Notatka bezpieczeństwa, PILNE

2020-01

UF-5000, UF-4000: potencjalnie nieprawidłowe wyniki rozdziału PMN/MN w trybie płynów z jam ciała (BF)

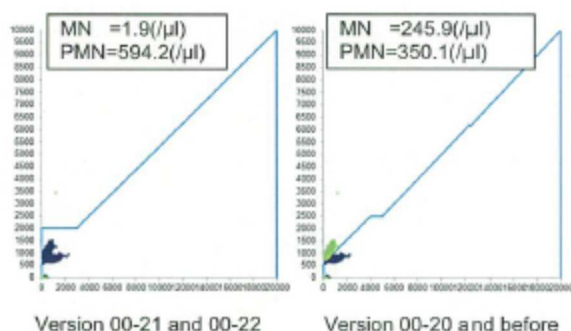
Odnotowano, że Analizatory Sysmex serii UF-5000/UF-4000 z wersją oprogramowania 00-21 lub 00-22 generowały nieprawidłowe wyniki PMN/MN (fałszywie zaniżone PMN z fałszywie zawyżonym MN i odwrotnie) **w trybie pomiaru płynów z jam ciała.**

Ustalono, że zjawisko to jest powodowane przez dyskryminator do oddzielania od siebie klastrów MN i PMN zastosowany w 00-21 oraz 00-22 wersji oprogramowania analizatorów UF-5000/UF-4000. Proszę o zapoznanie się z poniższymi skatogramami:

Właściwe, poprawione oprogramowanie zostanie dostarczone około maja 2020r. W okresie przejściowym, jeśli wykonywane są analizy płynów z jam ciała za pomocą UF-5000.UF-4000, Sysmex może zaoferować obniżenie wersji oprogramowania do wersji 00-18. W takim przypadku następujące funkcje oprogramowania nie będą dostępne:

1. W przypadku gdy całkowita liczba WBC jest poniżej 1000 kom/ μ l, należy zweryfikować scattergram.
2. Jeśli scattergram jest taki sam jak powyżej (str. 1), sprawdź wyniki dla WBC, MN, PMN inną metodą, taką jak mikroskopia manualna lub alternatywna metoda automatyczna (np. za pomocą analizatora Sysmex serii XN)
